**Всемирный форум для согласования правил
в области транспортных средств**

**Рассмотрение проектов поправок к существующим
правилам ООН, представленных GRBP**

Предложение по дополнению 11 к Правилам № 109 ООН (шины с восстановленным протектором для транспортных средств неиндивидуального пользования и их прицепов)

Представлено Рабочей группой по вопросам шума и шин*

Приложение 3

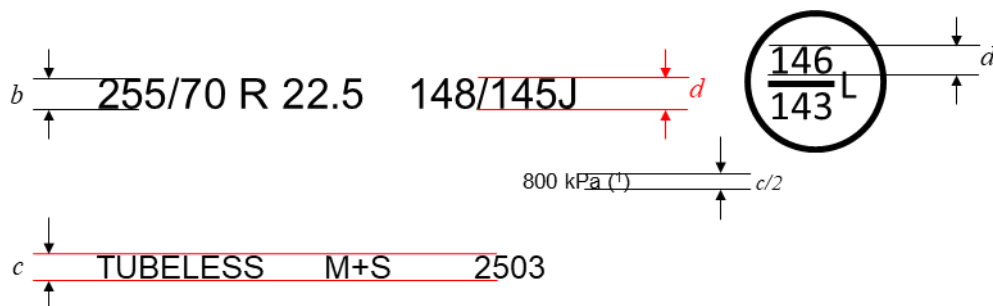
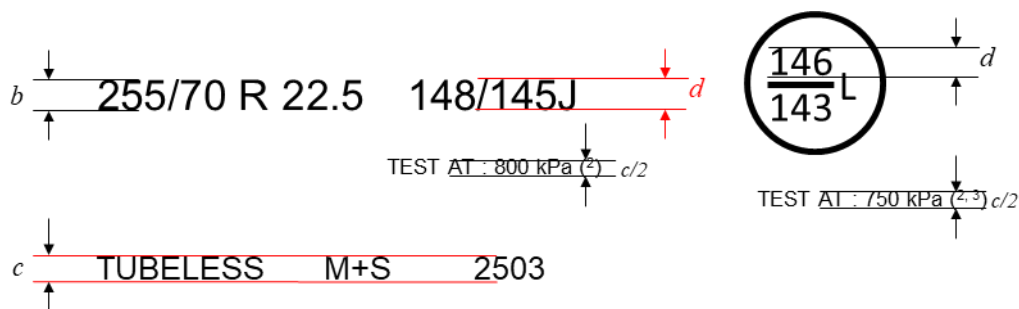
Рис. изменить следующим образом:

- 1) В случае шин, впервые официально утвержденных по типу конструкции до 1 января 2018 года, вместо кПа можно использовать маркировку PSI. Маркировке кПа может предшествовать маркировка “TEST AT :” или в качестве альтернативы маркировка “TEST INFL :” либо символ “@”».

- 2) Маркировка “TEST AT :” может быть заменена маркировкой “TEST INFL :” или символом “@” либо опущена.

- 3) Указание значения второго давления в шине для дополнительного эксплуатационного описания является факультативным. При отсутствии такого указания для обеих комбинаций нагрузки/скорости применяется одно и то же испытательное давление в шине.
